OBJET : Avis du GRACQ et du Fietsersbond dans le cadre de l'enquête publique relative au projet de réaménagement de la place Général Meiser (réf.régionale 15/PFD/1906525).

Bruxelles, le 3 avril 2024.

Le GRACQ – Les Cyclistes Quotidiens et le Fietsersbond ont pris connaissance du projet de réaménagement de la place Général Meiser à Schaerbeek.

Traversées cyclables et gestion des feux

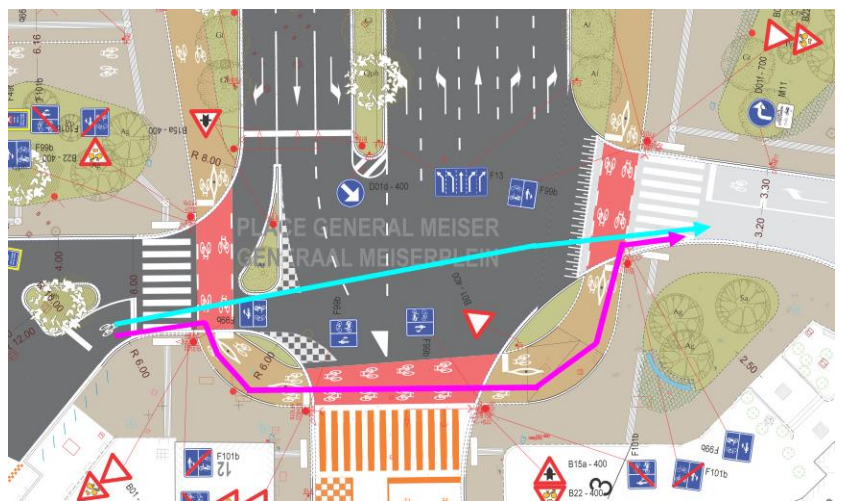
Le projet prévoit de doubler systématiquement les traversées piétonnes de **traversées cyclables bidirectionnelles**. C'est appréciable, car cela offre davantage de latitude aux déplacements cyclables. Étant donné la complexité de ce carrefour, nous demandons également que **l'ensemble des traversées cyclables gérées par feux soient « sans conflit »** : cela ne semble pas être le cas de la traversée de l'avenue Rogier (vis-à-vis de la bande de tourne-à-droite sur Meiser).

La sécurisation des traversées impose des tracés moins directs et davantage d'arrêts (chronophages et énergivores). Nos associations sont conscientes du fait que la capacité routière du carrefour sera l'un des critères importants de réussite du projet : cela implique que le phasage des feux sera calibré afin de maintenir le bon écoulement du flux automobile. **Nous insistons pour que les phasages de feux ne s'avèrent pas pénalisants pour les cyclistes : un bon aménagement cyclable doit allier sécurité et efficacité.**

Nous remarquons également que les **îlots refuges restent assez étroits** : cela peut s'avérer problématique si plusieurs cyclistes doivent s'y tenir, ainsi que pour les vélos plus longs (un vélo avec charrette a une longueur de 3m, par exemple). Il est donc **préférable que les cyclistes puissent traverser en une seule phase de feu.**

L'**utilisation de lentilles cyclistes** pour les traversées à feu permet aussi aux cycliste de gagner du temps de traversée (par rapport à des lentilles cyclo-piétonnes) – leur temps de dégagement étant plus court que celui du piéton, d'autant plus pour la traversée de plusieurs bandes de circulation.

Enfin, nous apprécions le caractère non obligatoire des aménagements : pour certains mouvements, les cyclistes aguerris préféreront la rapidité et l'efficacité de la chaussée (comme le montre l'illustration ci-contre). Cela permet aussi de réduire d'éventuels conflits cyclo-piétons en trottoir.

Espace cyclo-piéton à l'arrière des quais de tram sur la place Meiser

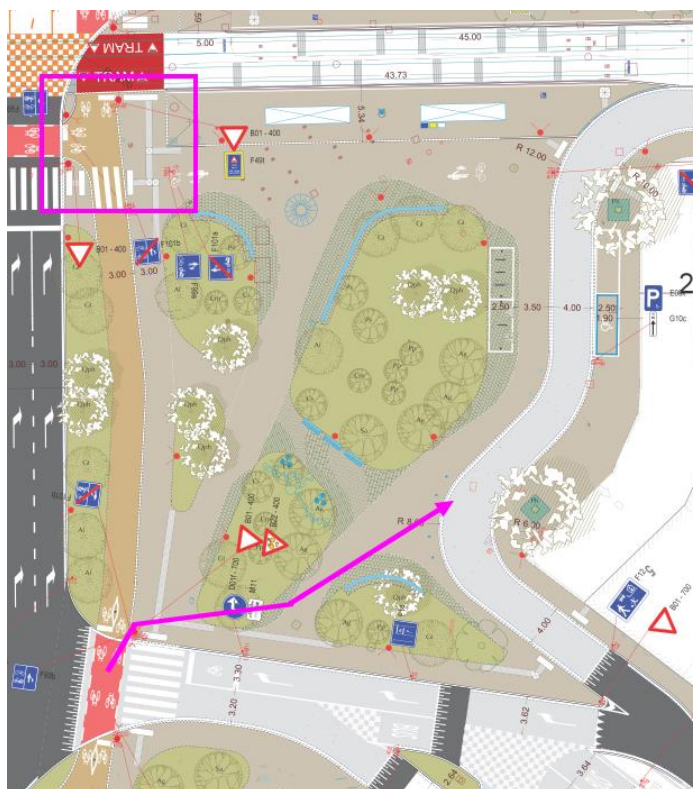
Le projet prévoit que l'espace soit entièrement mixte. Cette zone reste toutefois très conflictuelle, en raison des nombreux mouvements qui s'entrecroiseront à cet endroit (piétons, cyclistes, usagers des transports publics – en mouvement ou à l'arrêt). La zone à droite de la rampe d'accès à la zone d'arrêt de tram concentre plus particulièrement ces différents mouvements et usagers sur un périmètre très restreint.

Nous recommandons de dégager au maximum l'espace à l'arrière des quais afin de limiter les conflits, et de renforcer les marquages au sol pour assurer une meilleure compréhension du statut de la zone.

Pour réduire le flux de cyclistes transitant dans cette zone conflictuelle, les cyclistes en provenance de la chaussée de Louvain et se dirigeant vers la latérale du boulevard Reyers devraient pouvoir rejoindre la chaussée carrossable en amont : cette insertion doit être facilitée en modulant les zones vertes de la placette, sur l'exemple du tracé ci-contre.
